# PLU

## La Roquette-sur-Siagne

NOTICE

PLU approuvé le	27/07/2017
Modification simplifiée n°1 approuvée le	23/08/2018
Modification n°1 approuvée le	16/01/2020
Modification n°2 approuvée le	30/03/2021

Périmètre de Servitude d'Attente de Projet

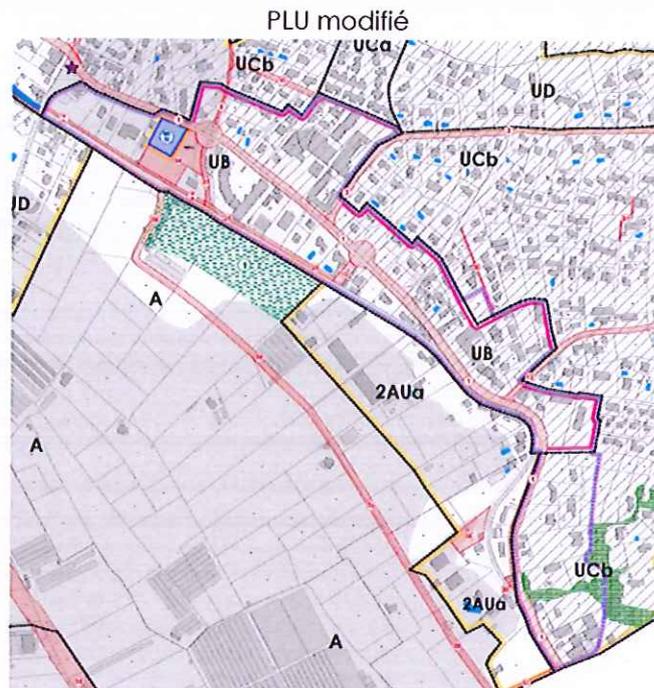
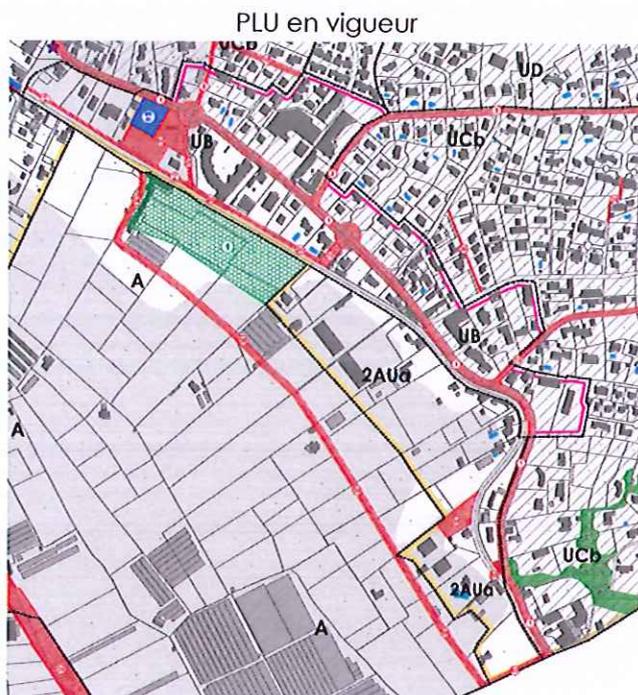
Le plan de zonage (règlement graphique) est modifié afin de faire figurer sur le secteur concerné le périmètre de la servitude d'attente de projet.

*Une servitude d'attente de projet est identifiée sur le document graphique, correspondant au secteur de projet Saint-Jean / Dandon / Poursel.*

<b>Justifications de la servitude</b>	<b>Limitation de la constructibilité pour les nouvelles constructions</b>	<b>Bénéficiaire</b>
<i>Périmètre d'étude – renouvellement urbain / densification dans l'attente de la réalisation des études urbaines d'ensembles préalables</i>	<i>Les constructions et installations nouvelles de plus de 20 m<sup>2</sup> de surface de plancher ou d'emprise au sol sont interdites.</i>	<i>Commune</i>
<i>Durée maximale 5 ans à compter du caractère exécutoire de la modification n°2</i>	<i>L'adaptation, le changement de destination, la réfection des constructions existantes sont autorisées.</i>	
	<i>L'extension des constructions existantes est autorisée à condition que celle-ci soit limitée à 20 m<sup>2</sup> de surface de plancher ou d'emprise au sol.</i>
